**Всемирный форум для согласования правил  
в области транспортных средств**

Семьдесят третья сессия

Другие правила – Правила № 6 (указатели поворота)

**Предложение по дополнению 27 к поправкам серии 01  
к Правилам № 6 (указатели поворота)**

*Категория 1b:* для установки на расстоянии не более 20 мм от фары ближнего света и/или передней противотуманной фары.

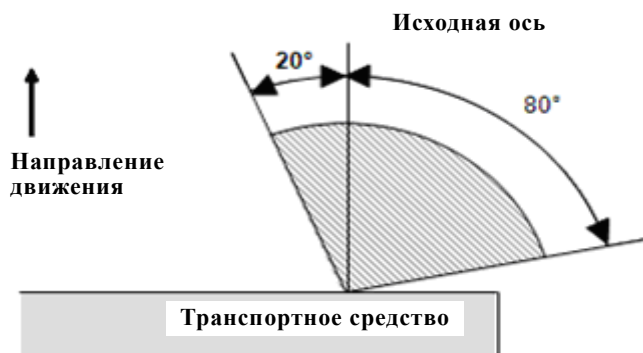
Приложение 1, изменить следующим образом (примечание: схемы остаются без изменений):

На и выше плоскости Н  
для всех огней.  
Под плоскостью Н для огней,  
предназначенных для транспортных  
средств категорий М<sub>2</sub>, М<sub>3</sub>, N<sub>2</sub> или N<sub>3</sub>

Плоскость Н: "горизонтальная плоскость, проходящая через исходный центр огня"

В процессе подготовки сводной поправки (GRE-68-02-Rev.2) были упущены из виду изменения, которые необходимо было внести в Правила № 6. В настоящей поправке предлагается привести в соответствие трактовку категорий 1, 1a и 1b с другими категориями и устройствами.
